## Prioriteit voor de Fietser

**Naar betere doorstroming en meer comfort  
bij verkeerslichten rond de Fietsring**

Tilburg  
februari 2023

Afbeelding B: VRI's bij Gasthuisring-Hart van Brabantlaan en Hart van Brabantlaan-St. Ceciliastraat

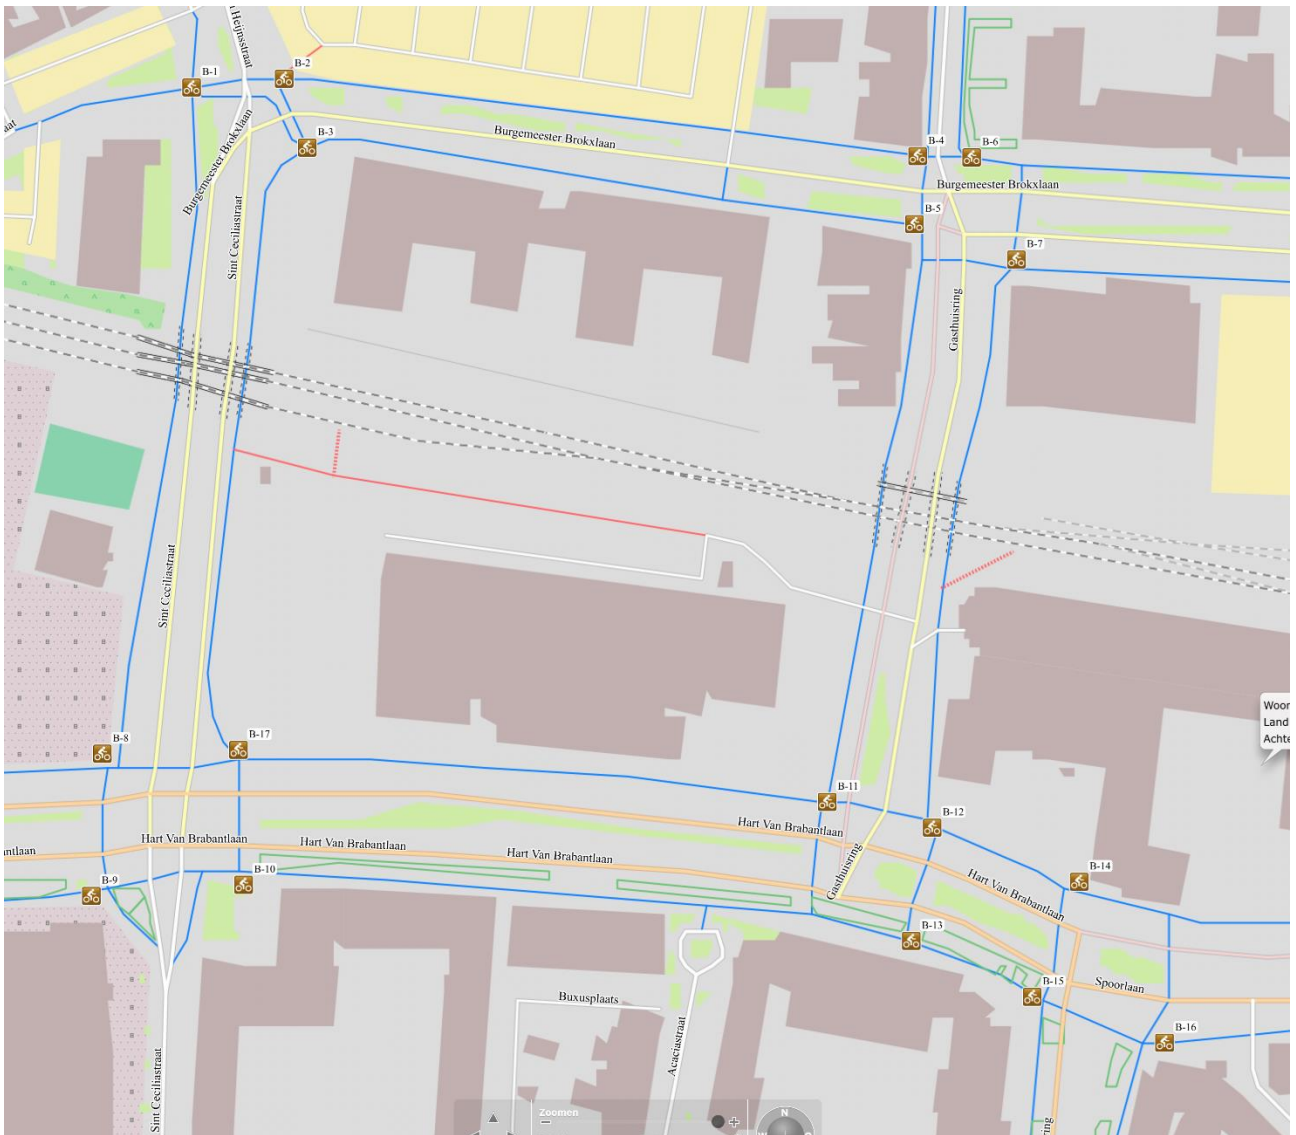
A. Fietsers bij VRI's 4, 5, 6 en 7 (kruising Gasthuisring/Burg. Brokxlaan) wachten lang op groen licht op een te krappe opstelstrook, met name in de spits. Fietsers die linksaf willen slaan hebben twee stoplichten nodig, hetgeen extra (wacht)tijd kost. Een oplossing zou kunnen zijn om alle vier de lichten tegelijk op groen te zetten. Deze optie zou nader moeten worden bekeken. Je kunt ook volstaan met het op elkaar afstemmen van VRI 4 op 5 en van VRI 7 op 6.

B. Bij VRI 1 (Alleenhouderstraat) is het ook te kort groen licht, zeker in de spits is de opstelstrook te krap voor de vele fietsers en dit alles op een kruispunt dat diagonaal moet worden overgestoken.

C. Op dit moment, d.w.z. gedurende de periode van de fietsomleidingen, is het inrijden van de St. Ceciliastraat vanaf VRI 9 en 10 problematisch. Veel fietsers steken vanuit de Bomenbuurt bij VRI 9 de Hart van Brabantlaan als spookrijder over om bij VRI 8 aan te haken op het tijdelijke 'tweesporige' fietspad aan de westzijde onder de spoortunnel. VRI 10 wordt momenteel niet veel gebruikt.

D. Bij VRI 8 staat het licht voor fietsers te lang op rood. Dit wordt in de spits niet aangepast, omdat er dan te veel autoverkeer is. De opstelstrook is hier te krap, het fietsverkeer uit de richting van VRI 17 zorgt bij VRI 8 voor nog meer chaos. Fietsers die vanuit de St. Ceciliastraat zuidwaarts gaan, behoren namelijk achter de haaiantanden te blijven, om de fietsers van VRI 17 doorgang te verlenen. Dit verloopt behoorlijk lastig.

Verder is er geen afstemming tussen VRI 8 en 9, waardoor je wanneer je zuidwaarts fietst komend vanaf de St. Ceciliastraat je twee keer een VRI passeert, met de nodige wachttijd. Ook bij VRI 9 staan haaiantanden om fietsers uit de St. Ceciliastraat voorrang te geven. Ook wanneer het licht op groen staat. Opnieuw een lastige situatie.

E. Vanuit de Alleenhouderstraat is het erg lastig om Albert Heijn XL te bereiken. Je kunt linksaf gaan en via het tweezijdig fietspad op de Jan Heijnsstraat fietsen en halverwege rechtsaf slaan en daarbij de Jan Heijnsstraat oversteken. Of je waagt een poging via het parkeerterrein aan de Burgemeester Brokxlaan. Beide opties zijn tijdrovend en gecompliceerd, waardoor gevaarlijk en schuin overstekend fietsverkeer in de hand wordt gewerkt.

F. Bij VRI 11 (Gasthuisring) is het 's morgens tijdens de spits erg druk. Rijd je vanuit de Gasthuisring richting centrum, dan sla je bij VRI 11 linksaf. Daarbij lukt het niet altijd om op tijd van de rijbaan af te komen omdat je je moet voegen in de stroom fietsers op de Hart van Brabantlaan. Daarnaast zijn er spookrijders die op de Hart van Brabantlaan de Acaciastraat inschieten.

G. Bij VRI's 12, 13, 14, 16 en 17 is het vooral lang rood of kort groen. Een uitzondering vormt VRI 15 (oversteek Hart van Brabantlaan over de Noordhoekring), die opvallend lang groen licht aanhoudt.

H. Van VRI 14 tenslotte maken niet veel fietsers gebruik. Ook hier slechts een korte tijd groen licht. Wanneer de Fietsring wordt gerealiseerd zal deze VRI of aangepast moeten worden of verdwijnen.

- Het aantal verkeersbewegingen per auto op de Hart van Brabantlaan verminderen, waarna de verkeerslichten worden aangepast om de oversteek voor fietsers te versnellen en veiliger te maken, de doorstroom te verbeteren en de verkeerslichten beter op elkaar af te stemmen. Bijkomend voordeel is dat de opstelplaats voor fietsers dan in de meeste gevallen toereikend zal zijn.
- Om de toeleiding van fietsers tot de NS fietsenstallingen te verbeteren adviseren wij te bekijken of het toekomstige tweezijdige fietspad (onderdeel Fietsring) aan de noordzijde van de Spoorlaan doorgetrokken kan worden op de Hart van Brabantlaan tot aan de kruising met de St. Ceciliastraat. Hiermee vermindert allicht het aantal overstekende fietsers.
- Overweeg bij kruising Gasthuisring/Burgemeester Brokxlaan om de verkeerslichten voor fietsers tegelijk op groen te zetten.

Afbeelding C: VRI's bij Bredaseweg-Noordhoekring en Zomerstraat-Lange Schijfstraat

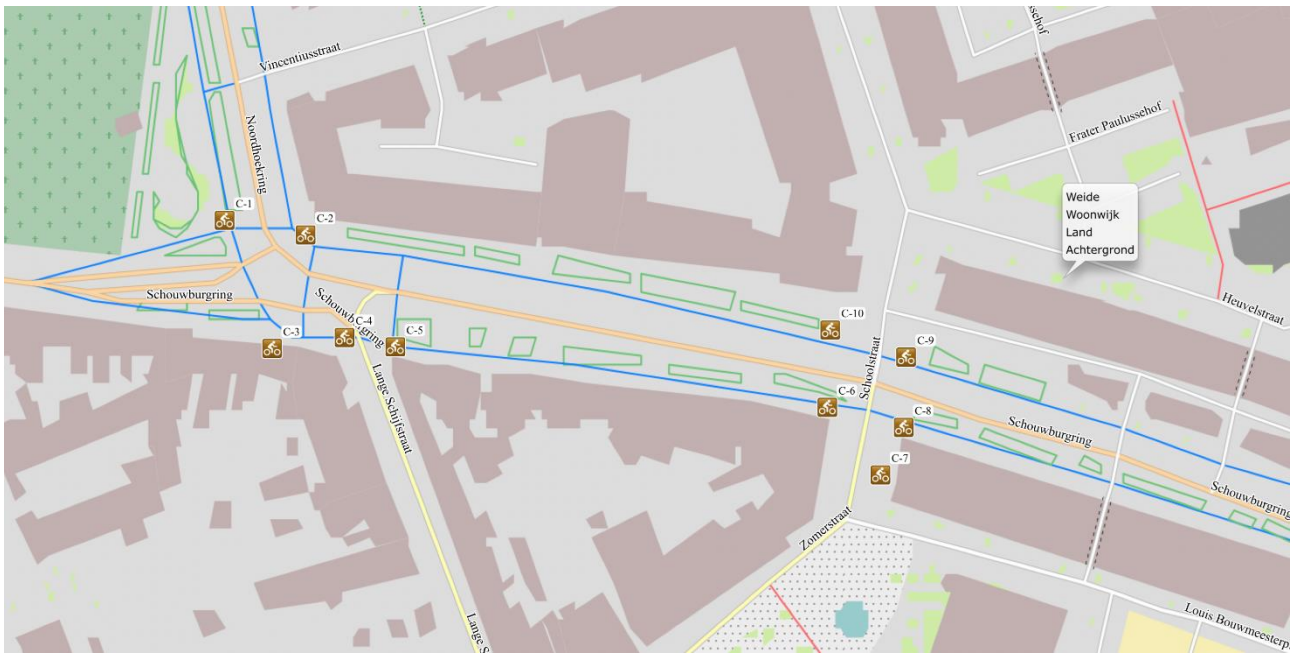
- A. Fietsers uit de Bredaseweg moeten bij VRI 3 achter haaiantanden stoppen om de fietsers bij VRI 1 uit de Noordhoekring voorrang te geven.
- B. Het is op drukke momenten nauwelijks mogelijk om vanaf de Korvelseweg/Trouwlaan linksaf te slaan op Het Lieve Vrouweplein om op de Lange Schijfstraat te komen. Doorrijden via de Zomerstraat naar VRI's 7 en 8 is een stuk veiliger.
- C. De VRI's 7 en 8 zouden langer op groen moeten staan. Bij de huidige afstelling gaat de doorstroming van het autoverkeer op de Schouwburgring ten koste van de (wachtijden voor de) fietser.
- D. De vele verkeersbewegingen en het gebrek aan ruimte rond de Jumbo op het Lieve Vrouweplein levert ongemak en gevaarlijke situaties op.
- E. Fietsers uit de Noordhoekring moeten nu vaak twee keer oversteken. Dat kost veel wachttijd en gedoe.
- F. Er staan erg veel stoplichten.

Rond deze kruisingen krijgt de auto voorrang op de fietser. De wachttijden bij VRI's voor fietsers zijn (te) lang, oversteken verloopt vaak via meerdere VRI's, iets dat tijd en ongemak oplevert.

Verder zit de aansluiting van de Lange Schijfstraat met de (toekomstige) Fietsring niet goed in elkaar, deze is nu complex, te krap en gevaarlijk, met name door de verkeerssituatie op het Lieve Vrouweplein. Een mogelijke optie is om het noord-zuid fietsverkeer op de SFR te laten rijden via de Lange Schijfstraat en het zuid-noord fietsverkeer via de Zomerstraat.

Op een deel van het geschetste traject zal de Fietsring komen, waardoor een aantal knelpunten zal verdwijnen. Mogelijk kan t.z.t. de Jumbo een andere plek of een andere ingang krijgen.

Overweeg een splitsing van de aan- en afvoer van fietsers van de SFR uit/naar Goirle in een tak via de Lange Schijfstraat en een tak via de Zomerstraat.
